Wolu-Inter-Quartiers ASBL

Woluwe-Saint-Lambert, le 26/10/2023

Concerne : Demande de permis d'urbanisme.réf. [18/PFD/1765560](#) pour le bien situé
Avenue Hippocrate, 10.

Figure 330 : Part modale des différents moyens de transports pour les trajets des employés - Source : CUSL 2017

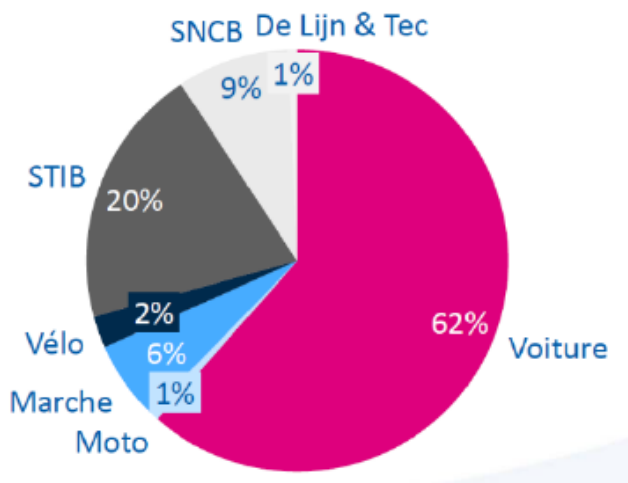
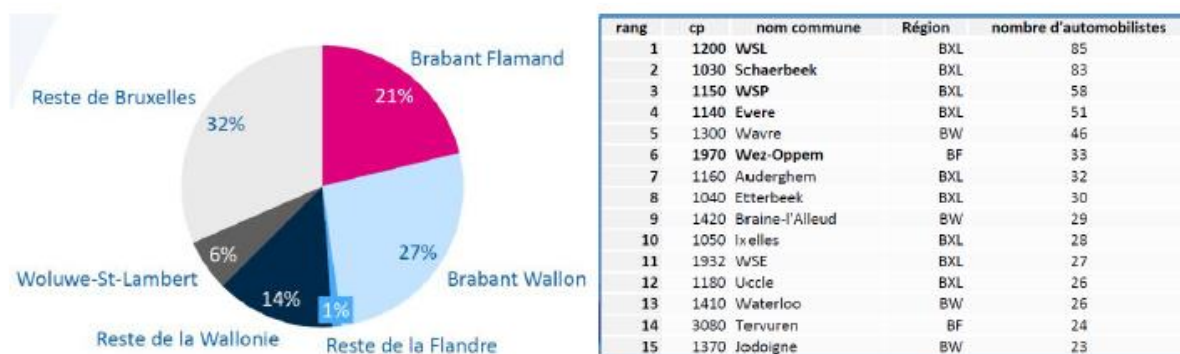
En ce qui concerne les emplacements prévus pour le personnel, nous pensons qu'il faut être beaucoup plus ambitieux. D'autant plus que les chiffres du PDE montrent un potentiel de report modal important. Malheureusement, ce qui est proposé n'est pas suffisant. Nous souhaitons que des locaux vélo soit mis en place dans le bâtiment avec toutes les commodités nécessaires (casiers, douches ...) au même endroit. En outre, nous invitons la direction à envisager la mise en place d'incitants à l'utilisation du vélo, de la marche et des transports en commun pour les déplacements domicile-travail. La part actuelle dédiée à l'automobile est bien trop importante.
